**Projet CARENE initié en 2005**

**205 logements + merlon antibruit**

## **Le projet et le SAGE**

**Qualité des eaux (article 6 – alinéa 1)**

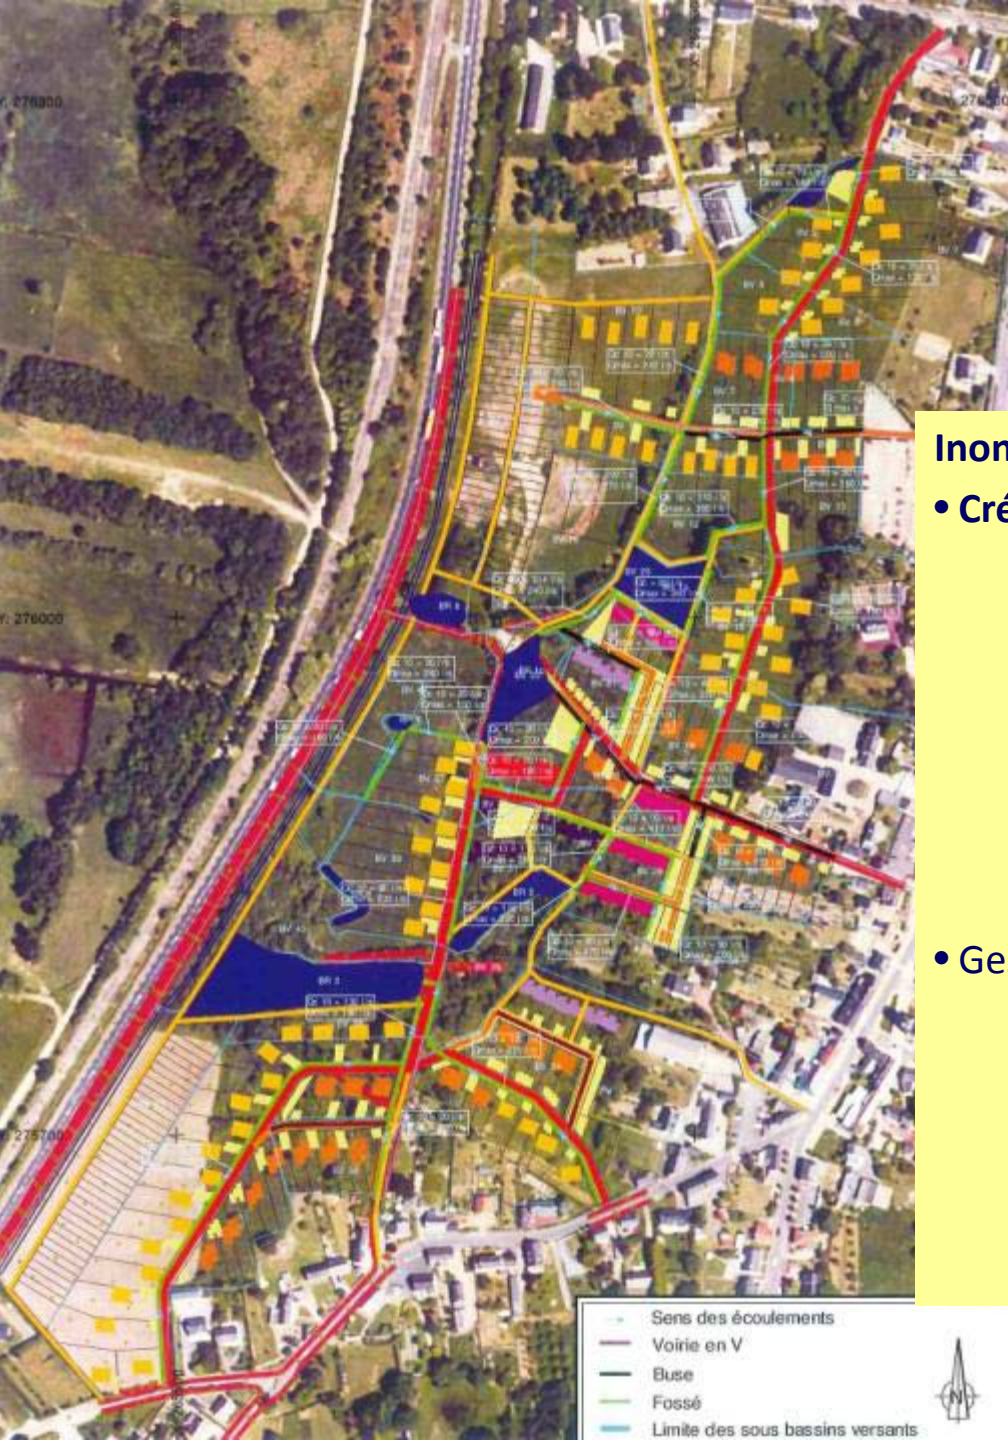
Création d'un réseau séparatif

STEP 1 350 EH – dysfonctionnements par temps de pluie (170% charge hydraulique) – surcharge hydraulique les 2/3 de l'année

Projet de nouvelle STEP 2 000 EH. Programmation 2012 - 2013

**Raccordement des logements au réseau EU subordonné à l'existence de la nouvelle STEP**
